**AVIS RELATIF A LA PROTECTION
CONTRE LES EVENTUELS EFFETS NOCIFS ET NUISANCES
PROVOQUES PAR LES RAYONNEMENTS NON IONISANTS
GENERES PAR DES ANTENNES EMETTRICES STATIONNAIRES**

Commune : SOIGNIES - Exploitant : ORANGE

Référence exploitant : 255C1_2 & 30807C1_2 & 40807C1_2 & 50807C1_2

Rapport n° 1586 / 2023

Figure 1 : Vue en plan des lieux de séjour et des points de contrôle

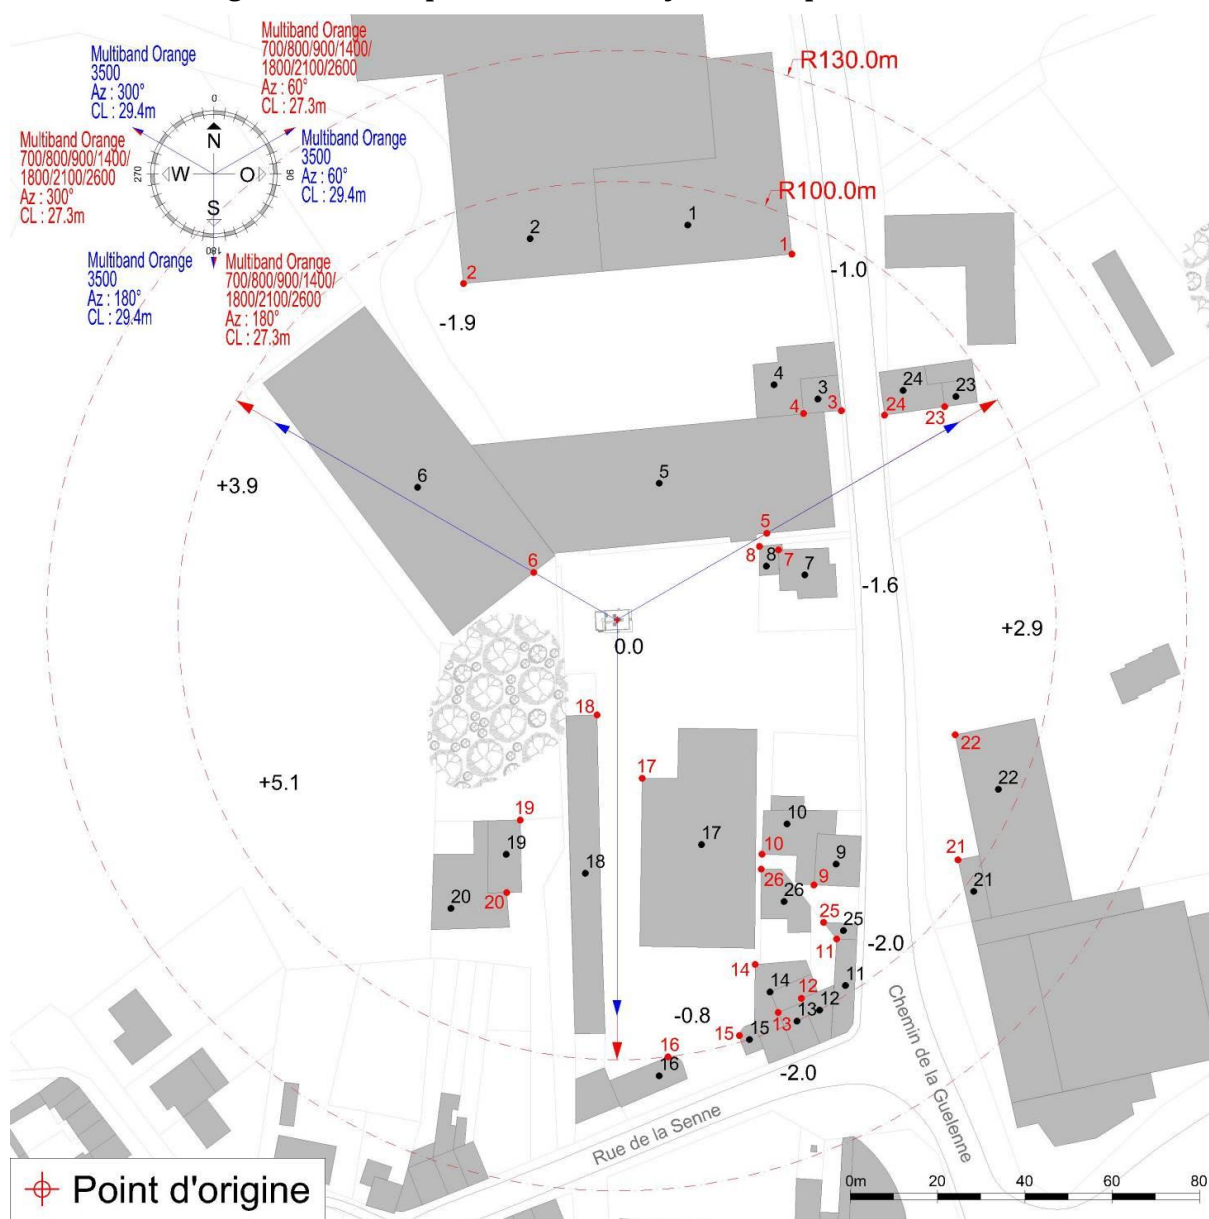
N° point de contrôle	LS	Atténuation (dB)	Indice d'exposition relatif à la limite par installation IE_i
23	LS23	3,0	0,242
16	LS16	3,0	0,198
13	LS13	3,0	0,173
15	LS15	3,0	0,166
9	LS9	3,0	0,101
11	LS11	3,0	0,098
12	LS12	3,0	0,097
22	LS22	3,0	0,092
21	LS21	3,0	0,085
1	LS1	3,0	0,071
14	LS14	3,0	0,053
3	LS3	3,0	0,052
24	LS24	3,0	0,046
2	LS2	3,0	0,045
25	LS25	3,0	0,034
7	LS7	3,0	0,030
19	LS19	3,0	0,023
17	LS17	3,0	0,021
5	LS5	3,0	0,020
8	LS8	3,0	0,020
20	LS20	3,0	0,015
18	LS18	3,0	0,015
6	LS6	3,0	0,013
4	LS4	3,0	0,009
10	LS10	3,0	0,006
26	LS26	3,0	0,005

En ce qui concerne les antennes de l'installation mentionnées dans le tableau 1, la distance maximale à laquelle la limite pourrait être atteinte, à l'extérieur, est égale à 83,1 m. S'il n'y a pas de LS à une distance inférieure, les antennes respectent forcément la limite d'immission.

Dans le cas des LS situés à l'intérieur des bâtiments, une atténuation d'obstacle est prise en compte et il en résulte que la distance maximale à laquelle la limite pourrait être atteinte se réduit à 58,9 m.

Figure 2 : Vue en plan des installations d'antennes dans un rayon de 300 mètres autour de l'installation faisant l'objet de la demande d'avis

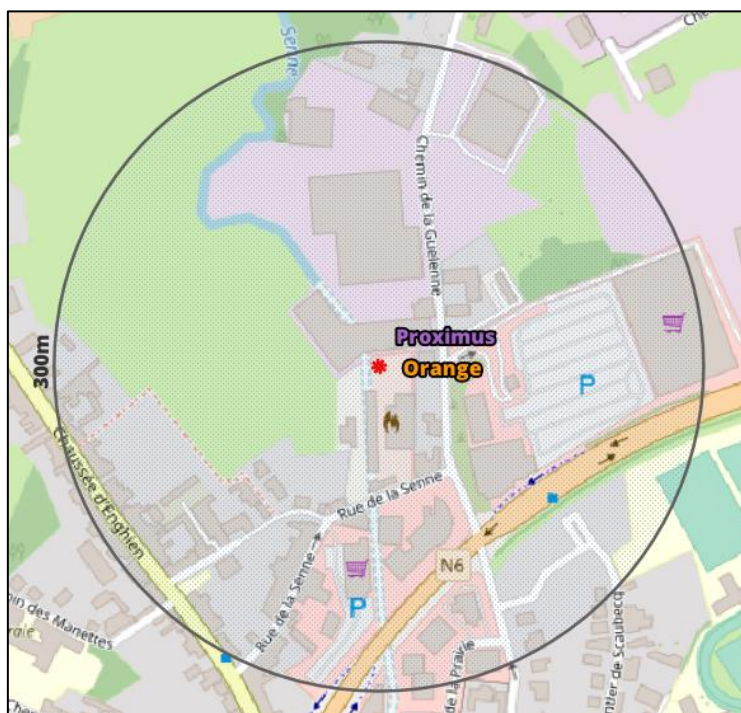
Compte tenu du nombre d'installations localisées dans la figure 2, il apparaît que l'intensité du rayonnement électromagnétique généré, dans les lieux de séjour situés à proximité de l'installation référencée dans le paragraphe 2, par l'ensemble des antennes émettrices stationnaires de l'ensemble des exploitants du même site d'antennes émettrices stationnaires respecte la limite fixée à l'article 4, § 2 du décret.
